A-2 Construction d'une nouvelle station d'épuration p.6

A/ Présentation de l'objet de l'enquête publique unique

La station d'épuration se situe sur la commune littorale de Lannion, appartenant à la communauté d'agglomération de Lannion Trégor Communauté (LTC), dans la partie Nord-Ouest du département des Côtes d'Armor.

Mme et M Véronique et Thierry BOLLENGER LEGER

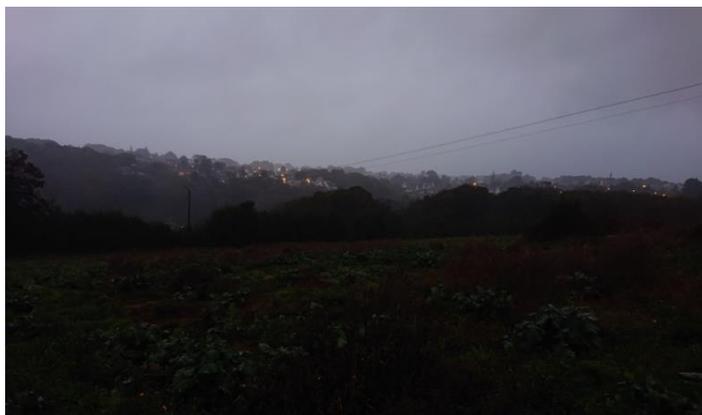
« Forte Inquiétude à propos des nuisances sonores et olfactives à venir :
- Le quai de la corderie ainsi que la Gr 34 qui le prolonge avec le chemin de halage est un secteur privilégié en bordure d'une rivière labellisée en 2017 « rivières sauvages de France ». On y observe de nombreuses espèces d'oiseaux. Le trafic de camion n'est pas compatible avec la petite route qui longe le Léguer. Les odeurs dégagées par cette activité ne pourront rajouter qu'à la décote immobilière que nous allons subir inévitablement. Les nombreux promeneurs et sportifs qui fréquentent le secteur seront pénalisés également »
